MAT.: Se pronuncia, de conformidad a art. 12° y 118° LGUC, respecto de rechazo a permiso de modificación de permiso de obra nueva para inmueble ubicado en Condominio Parque Cachagua Lote 19, Rol N° 337-19 comuna de Zapallar.

**DE : SECRETARIO REGIONAL MINISTERIAL
DE VIVIENDA Y URBANISMO REGIÓN DE VALPARAÍSO (S)**

A : RODRIGO DONOSO ROJAS

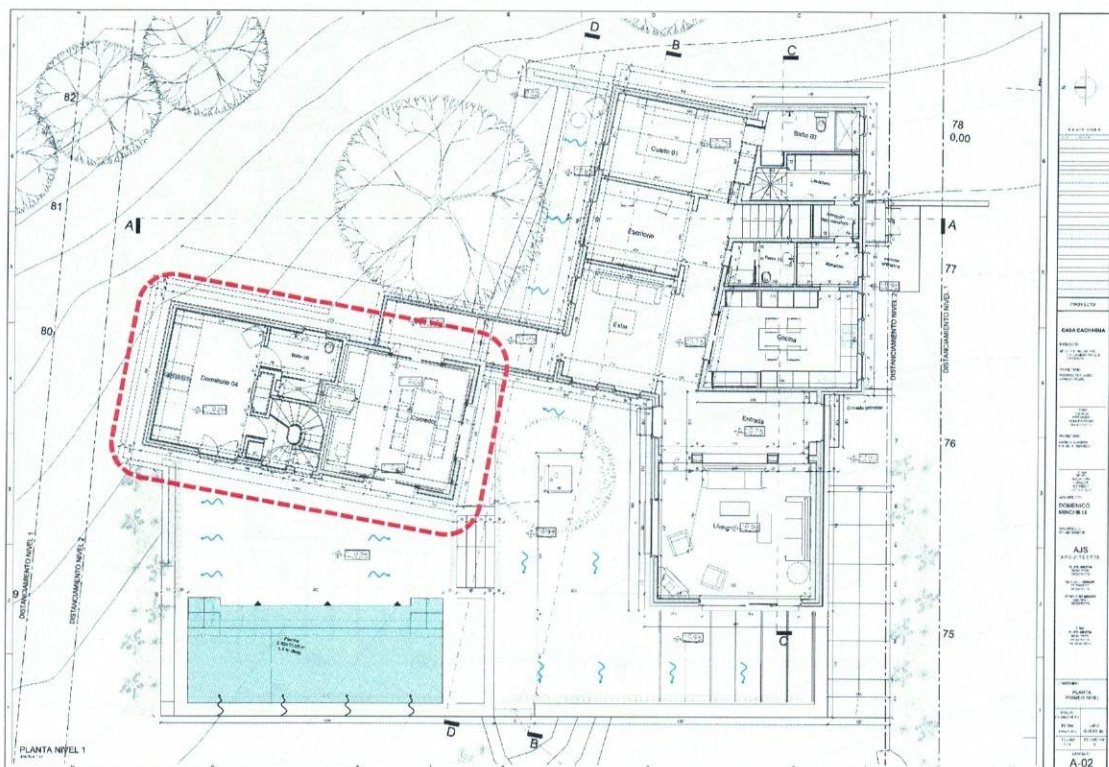
1. Corresponde a esta SEREMI MINVU emitir un pronunciamiento respecto al rechazo a la solicitud de permiso de edificación de obra nueva, atendiendo lo dispuesto en el art. 12° de la LGUC en su redacción anterior a la Ley 21.718, a saber: *"La Secretaría Regional correspondiente del Ministerio de la Vivienda y Urbanismo podrá resolver las reclamaciones interpuestas en contra de las resoluciones dictadas por los Directores de Obras. El reclamo deberá ser interpuesto en el plazo de 30 días, contados desde la notificación administrativa del reclamante, aplicándose en este caso el procedimiento previsto en el artículo 118."*
2. Consta que la materia en cuestión refiere a las características con las que debe contar un volumen edificado con destino residencial para pasar a considerarse como unidad de vivienda. Al respecto, el art. 1.1.2 de la OGUC señala las siguientes definiciones:

3. En su presentación adjunta los planos del proyecto de vivienda correspondiente al permiso de obra nueva N° 6470/2022, en que se identifica el volumen cuestionado por la DOM de Zapallar.

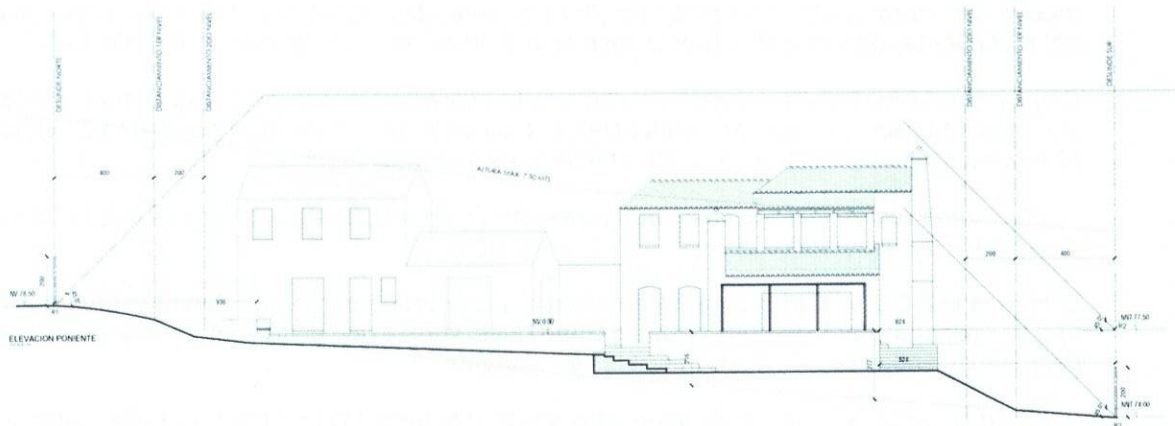
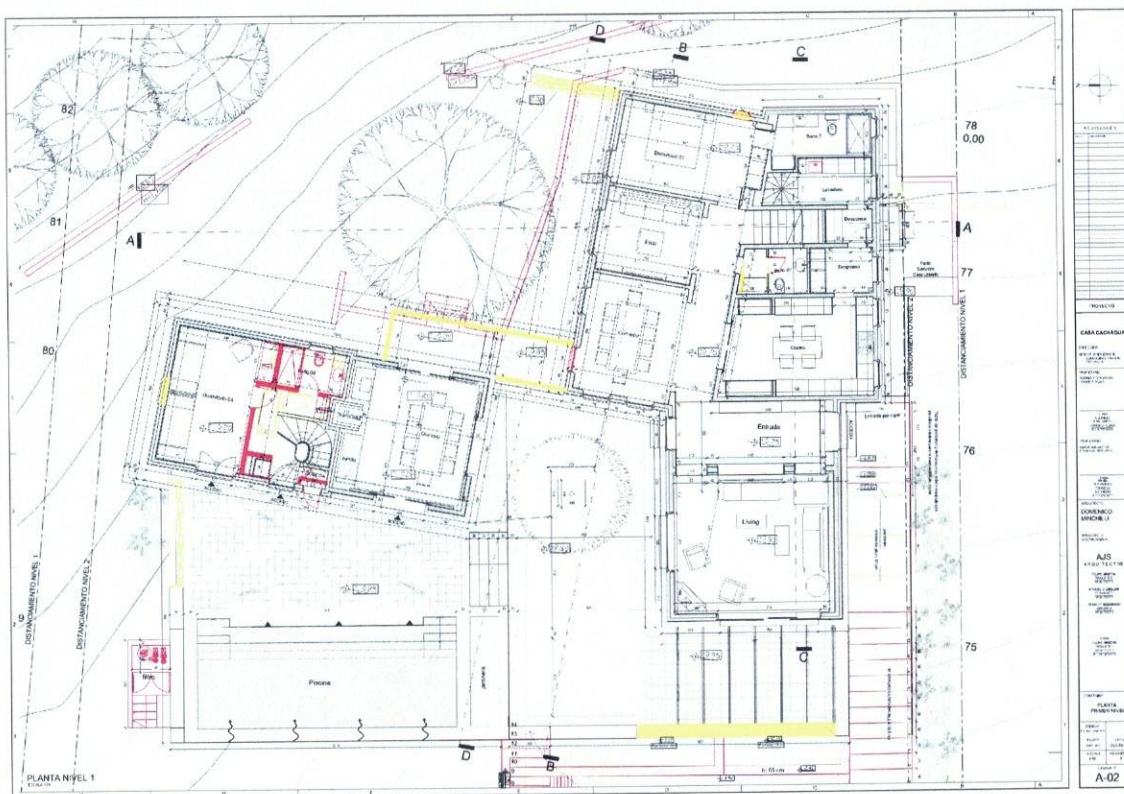
En el permiso otorgado por la DOM, el volumen en cuestión cuenta con el siguiente programa arquitectónico:

El permiso otorgado considera dos unidades volumétricamente independientes que se conectan a través de un pasillo, conforme se verifica en la siguiente elevación.
